新竹縣政府工程查核代表照片表

工程名稱：內立里雲東段雲南巷139弄道路復建工程

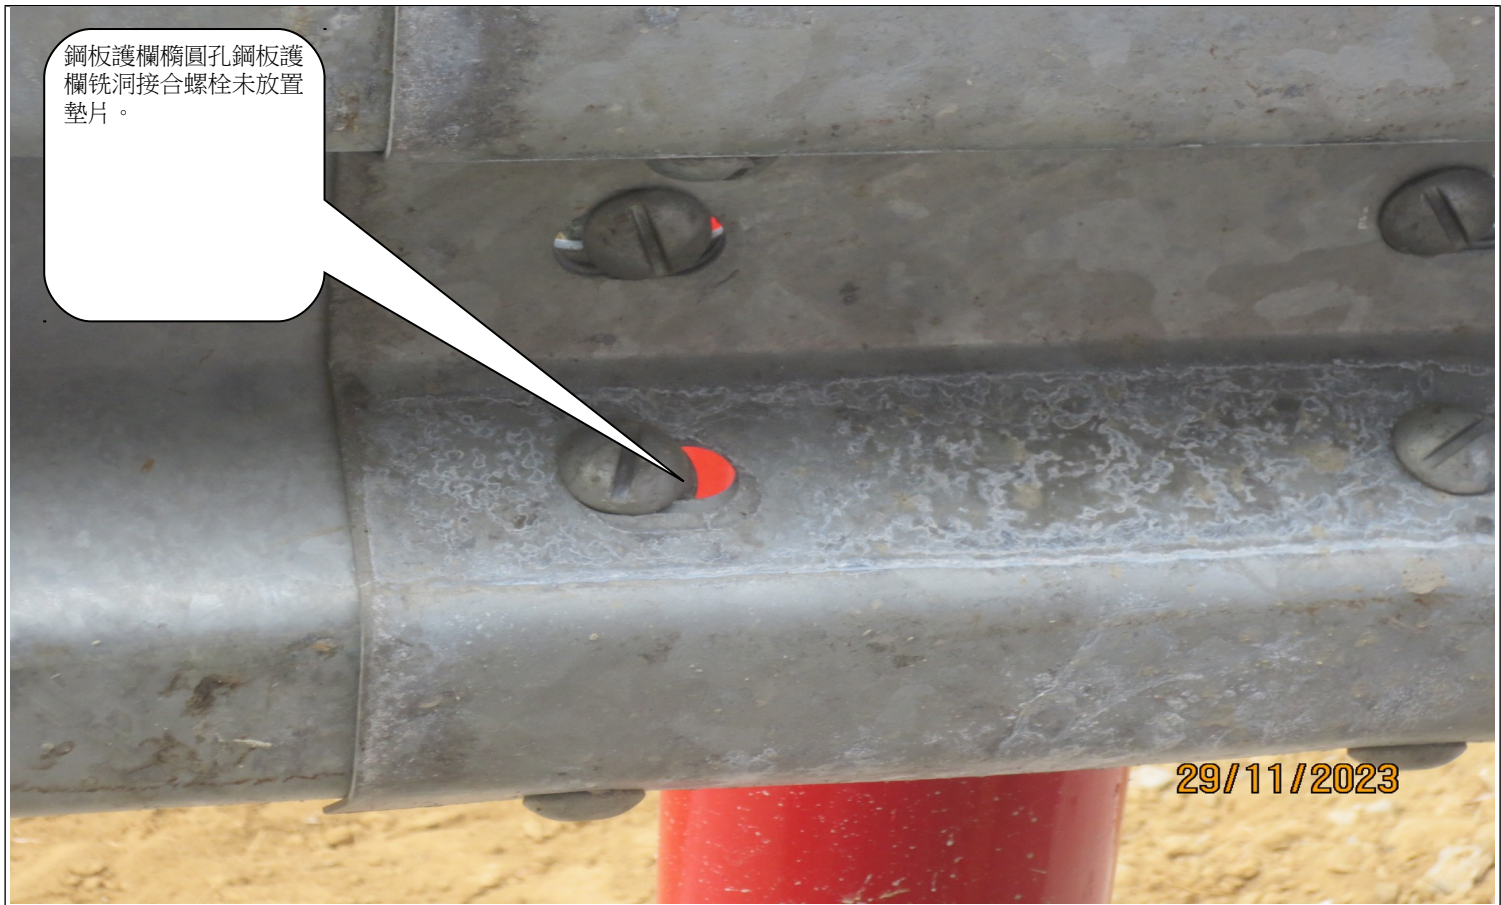
說明	混凝土施工鋪面尾端收尾應加強切齊平整。
----	---------------------
